**Avis
sur déclaration d'utilité publique (DUP), mise en compatibilité
des plans locaux d'urbanisme (PLU) et
autorisation environnementale
pour la reconstruction des digues du Réart
(Pyrénées-Orientales)**

N°Saisine : 2024-013680
N°MRAe : 2024APO134
Avis émis le 19 novembre 2024

Figure n°10 : hauteurs d'eau pour une crue de débit 520 m³/s – aire de transit Sud Roussillon (cf. légendes en figure n°11)

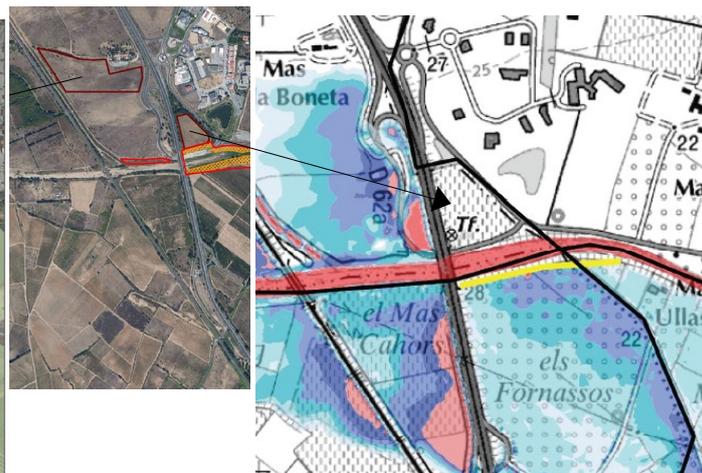
- ✓ qu'au droit de l'aire de transit Sud Roussillon, il n'y aura pas d'écoulement d'eau en cas de crue (cf. figure n° 10) : la mise en place de stock de matériaux n'aggraverait donc pas le risque d'inondation ;
- ✓ qu'au droit de l'aire de transit du Mas de la Boneta, des écoulements auront lieu en cas de crue avec un impact des stocks de matériaux très faible (entre 2 et 10 cm) sur les écoulements pour une crue de débit 520 m³/s (Q100), localisé sur la zone d'expansion de crue (cf. figure n° 9) : il n'y aura donc pas d'aggravation du risque d'inondation.

Figure n° 11: hauteurs d'eau en situation aménagée (crue de 520 m³/s) dans la commune de Saleilles

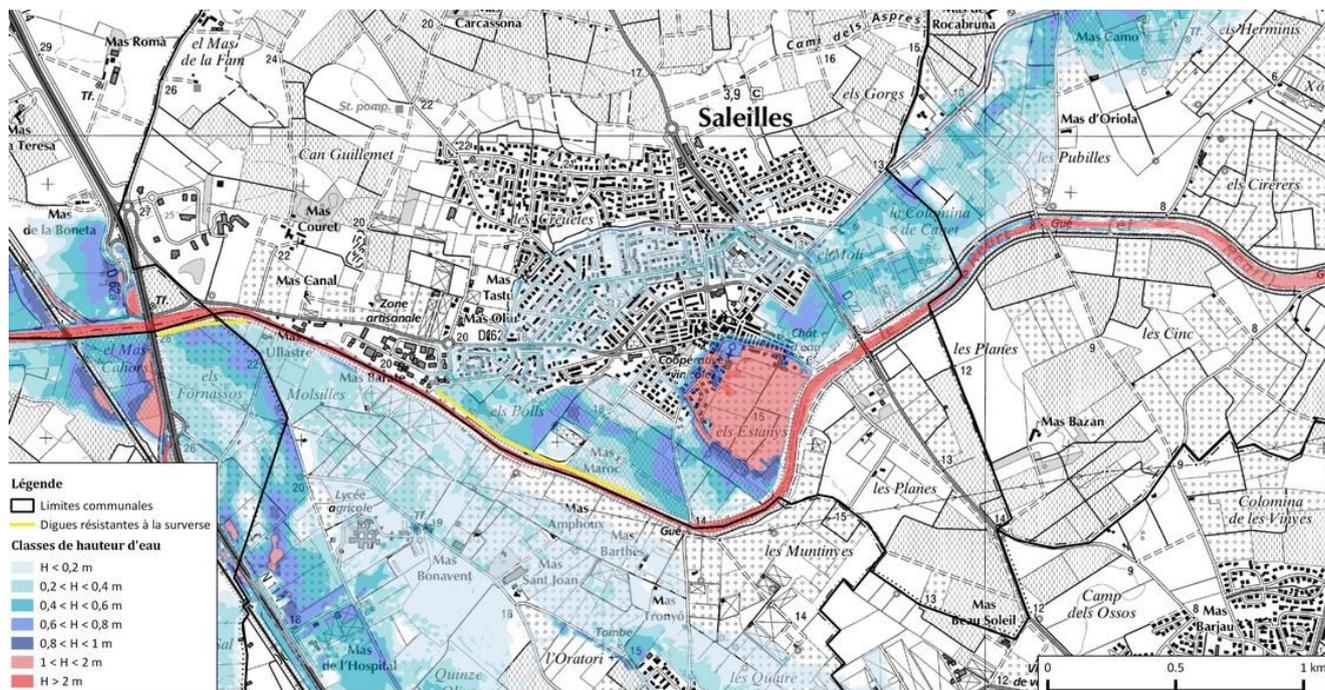
Cet aménagement doit permettre de protéger l'ensemble des communes jusqu'au débit de débordement des déversoirs de 340 m³/s, au-delà duquel il y aura débordement. Les cartes présentes dans le dossier (sans être reprises dans l'étude d'impact) montrent que deux secteurs sont largement touchés par les déversements, notamment autour de Saleilles (cf. figure n°11) :

- ✓ un large couloir traversant le centre-ville de Saleilles d'ouest en est, avec des hauteurs d'eau faibles (de 0,2 à 0,4 cm, quasiment identiques à la situation de référence "sans digue"), sur une zone densément urbanisée (l'estimation du nombre d'habitations touchées n'apparaît pas dans l'étude) ;
- ✓ la cuvette au sud de Saleilles, inondant une quarantaine d'habitations en bordure de la zone urbanisée avec des hauteurs d'eau entre 0,5 et 2 m (localement supérieures à 2 m), soit +25 cm par rapport à la situation de référence "sans digue".

Aussi, l'emplacement du déversoir au droit de Saleilles en rive gauche pose-t-il question, l'objectif prioritaire étant de chercher à protéger les zones urbanisées des débordements, *a fortiori* lorsque ces derniers sont choisis et contrôlés ;

- la justification du dimensionnement et de l'emplacement de la zone d'expansion de crues, ainsi que des effets attendus sur le risque inondation ;
- une clarification des choix de solutions retenues entre digue déversantes et déversoirs ;
- la justification du choix des emplacements de déversoirs en étudiant la possibilité d'autres emplacements de moindre impact sur la commune de Saleilles ;
- les cartes d'inondation des différentes crues permettant de visualiser les effets annoncés du projet (diminution de surface d'emprise des zones inondables et de la hauteur d'eau par rapport à la situation actuelle) pour l'information optimale du public ;
- des précisions sur le recalibrage du lit du Réart.
